Vår referanse
2020-4755

HØRING AV RETNINGSLINJER FOR IVARETAKELSE AV ELEKTRONISK KOMMUNIKASJON VED VINDKRAFTUTBYGGING

Figur 1. Plassering av selvstående antennemast i forhold til vindmøller/vindturbiner.

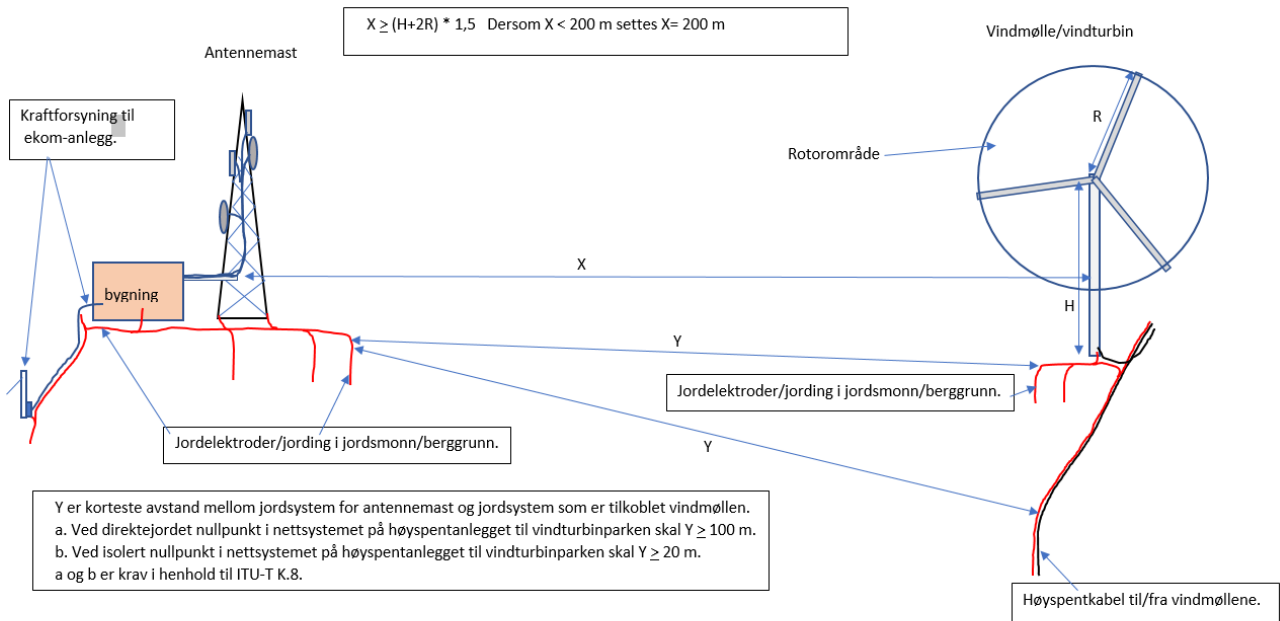
Ved antennemaster gjelder iskastavstanden fra den delen av mast/bardun som er nærmest vindturbinen. Dersom iskastavstanden er mindre enn 200 m settes minsteavstanden til 200 m. Iskastavstanden beregnes ved: $X = (H+2R) \times 1,5$. H= høyden på vindturbintårnet. R= lengden på rotorbladet. Se vedlagte figurer 1 og 2 side 4 og NVEs Temarapport om iskast nr. 57/2018 <https://www.nve.no/Media/6951/iskast.pdf>.

Jordsystem for vindturbin og jordsystem/lynvernlegg for antennemast/tårn må ikke sammenkobles. I henhold til ITU-T K.8 skal det være en minsteavstand mellom jordsystem for teleanlegg/ekomanlegg og et høyspenningsanlegg. Det skal minimum være en avstand på 20 m mellom jordsystem for et teleteknisk anlegg og jordsystem for et høyspenningsanlegg, dersom høyspenningsanlegget har isolert nullpunkt på høyspenningsforsyningen. Ved direkte jordet nullpunkt på høyspenningsforsyningen skal avstanden mellom jordsystem for et teleteknisk anlegg og jordsystem for et høyspenningsanlegg være minimum 100 m. Se vedlagte figurer 1 og 2 side 4.
